Commission économique pour l'Europe**Comité des transports intérieurs****Groupe de travail du transport des denrées périssables****Soixante-dix-neuvième session**

Genève, 25–28 octobre 2022

Manuel ATP**Amendement au paragraphe 7.3.6 de l'annexe 1 appendice 2
du Manuel ATP
Traitement des cas d'application spécifiques à l'outil de
dimensionnement des engins multi-températures****Communication du Gouvernement de la France****Révision****Introduction**

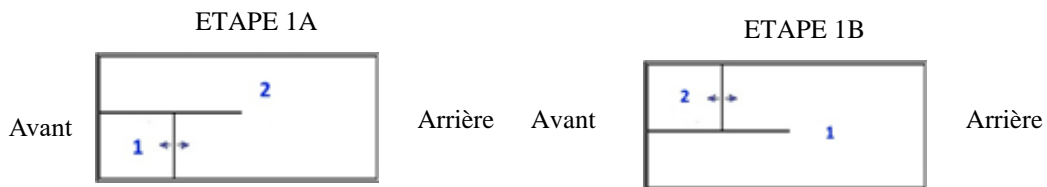
Cas des engins multi-compartiments avec nombre de compartiments variable

Toutes les configurations doivent être calculées pour vérifier le bon dimensionnement de l'engin. Toutefois, seule la configuration la plus pertinente doit être présentée dans l'annexe à l'attestation. Le croquis montrant la configuration correspondant à la configuration de la demande d'attestation doit être joint. Préalablement à la demande d'attestation, le constructeur ou le monteur aura vérifié le bon dimensionnement dans le cas le plus défavorable. Le cas le plus défavorable correspond à la configuration avec la position de cloisons et le nombre de compartiments qui nécessite la puissance frigorifique la plus importante. Ces différentes configurations calculées seront conservées par le demandeur pour être vérifiées lors des audits.

Exemple : cas d'une configuration en « J » (la taille des compartiments est définie par la position de butées ou marquage sur les parois de la caisse)

- Le dimensionnement est vérifié sur le cas le plus défavorable

- La pièce justificative représente l'ensemble des configurations

La numérotation des compartiments est définie à partir du compartiment avant gauche de l'engin. Dans l'exemple ci-dessus, selon cette règle, le numéro du compartiment est différent selon si la cloison longitudinale est reliée à l'avant ou à l'arrière de l'engin. La méthode de dimensionnement ne change toutefois pas.

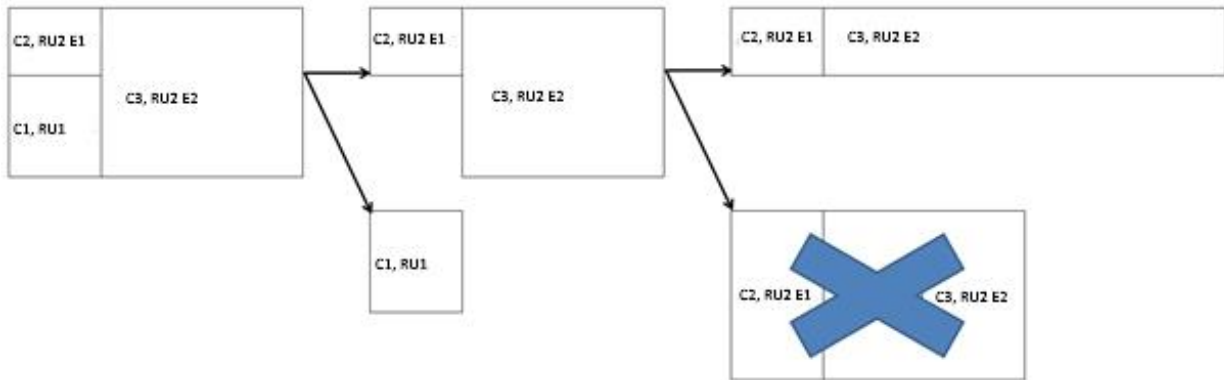
L'engin doit être dimensionné en deux temps. Dans le cas ci-dessous, le compartiment 2 (C2) et le compartiment 3 (C3) disposent d'un dispositif thermique multi-températures partageant la même unité de réfrigération. Celui-ci doit donc bénéficier d'un calcul de dimensionnement avec pièce justificative à l'appui.

Le compartiment 1 (C1) disposant d'un dispositif thermique mono température doit être dissocié pour s'assurer que le volume du compartiment peut être couvert par cette même unité frigorifique.

Il convient de fixer la hauteur et largeur du compartiment et d'adapter la longueur paramétrée dans l'outil pour que la surface résultante soit égale à la surface de l'isolation de la caisse.
